## Commission économique pour l'Europe

#### Soixante-treizième session

## Rapport du Groupe de travail de la pollution et de l'énergie (GRPE) sur sa soixante-treizième session

### Amendements au document ECE/TRANS/WP.29/GRPE/2016/13

« Figure 1

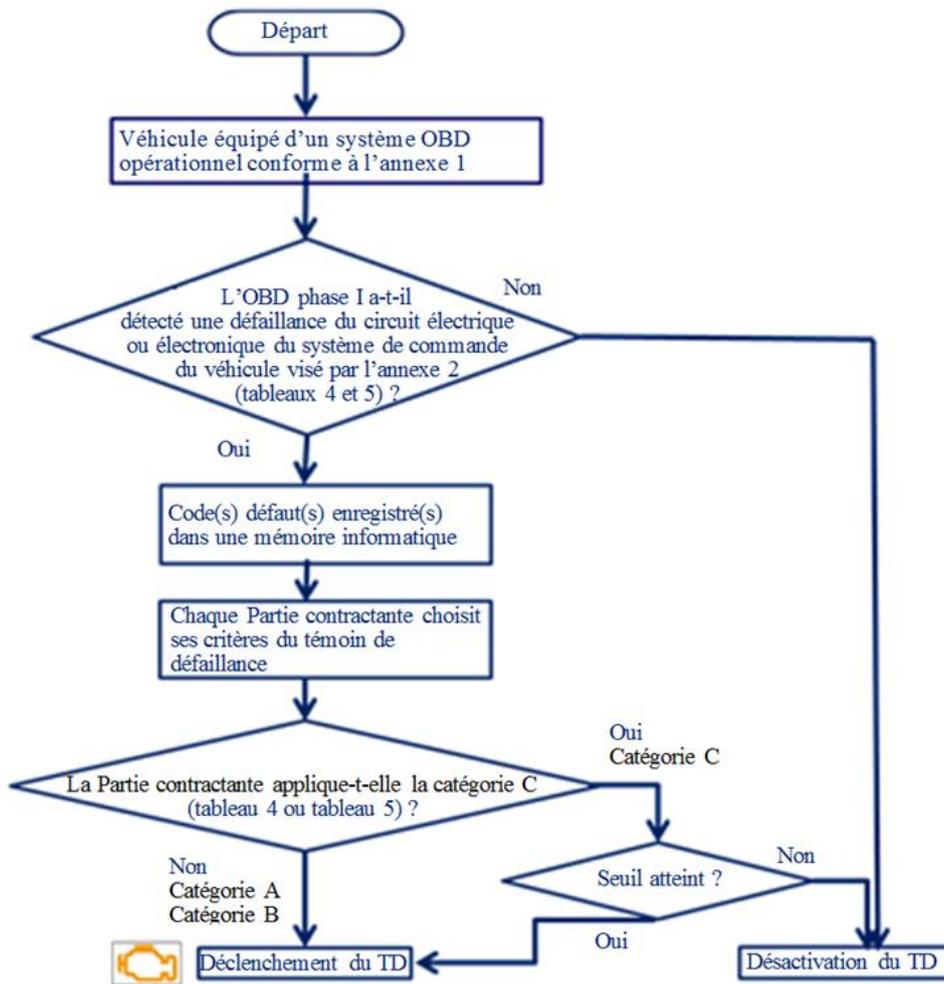
Paragraphe 16, figure 1, modifier comme suit :
